**MINISTERIO DE AMBIENTE Y DESARROLLO
SOSTENIBLE**

RESOLUCIÓN No. **1162**

“Por la cual se resuelve un Recurso de Reposición y se toman otras Determinaciones”

Figura No. 1 Coordenadas remitidas por Telpico LLC para el Área de Perforación Exploratoria VSM-3, radicado No. 4120-E1-5370 del 18 de febrero del 2016.

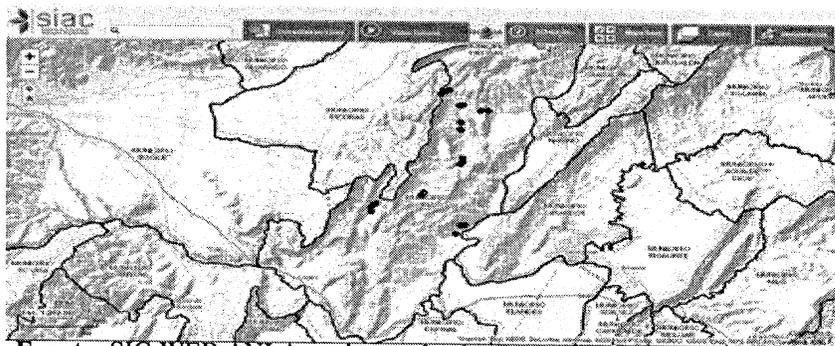
En el mismo sentido y de conformidad con el aparte donde la sociedad argumenta que, *“(…) caracteriza los ecosistemas presentes en el municipio de Coello y Alvarado, sin embargo dentro del municipio de Piedras no se logró el ingreso por inconvenientes con la comunidad”*; es pertinente indicar que, una vez analizada la información presentada mediante el radicado No. 4120-E1-5370 del 18 de febrero del 2016, se encontró que los puntos de muestreo relacionados en la *“Tabla 52 UBICACIÓN DE LAS PARCELAS EN DONDE SE REALIZÓ LA CARACTERIZACIÓN DE EPÍFITAS”*, solo se concentraron sobre el municipio de Coello, sin reporte de puntos para los municipios de Alvarado y Piedra. Además de lo anterior, se observa que alguno de los puntos reportados para el municipio de Coello, se encuentran por fuera del margen del polígono de las áreas sin restricción ambiental definidas en la zonificación ambiental del proyecto, como bien se evidencia a continuación:

Teniendo en cuenta los argumentos expuestos en el presente literal, este ministerio concluye que, los muestreos deben adelantarse en las diferentes coberturas vegetales que se encuentran dentro de las áreas sin restricción ambiental definidas en la zonificación ambiental para el proyecto, establecidas en la zonificación ambiental, por cuanto a la fecha, la sociedad manifiesta que no existen áreas y coordenadas puntuales para los sitios en donde se removerá cobertura vegetal.
